# **公共土木施設災害復旧事業について (道路関係)**

**鹿児島県土木部道路維持課**

# 鹿児島県の事例（その②） 応急工事による仮道

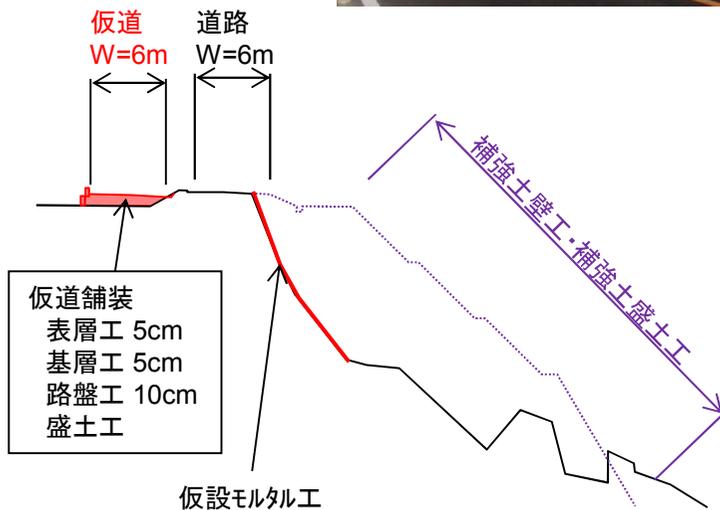
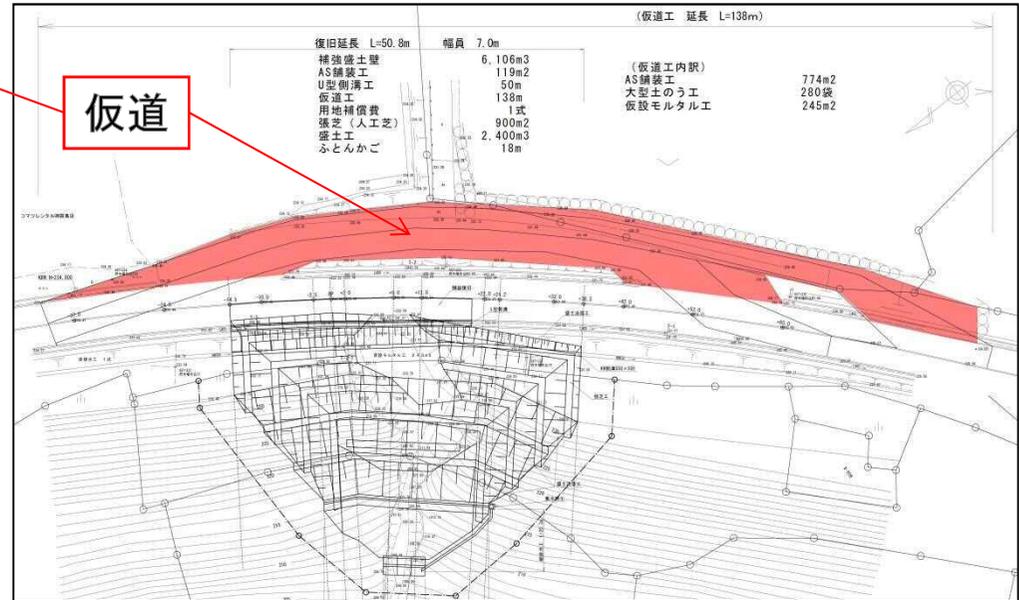
仮道 L=138.0m w=6.0m

仮設モルタル工 A=245m<sup>2</sup>

表層の5cmはカット(単独費にて施工)

仮設モルタル工は応急本工事で採択
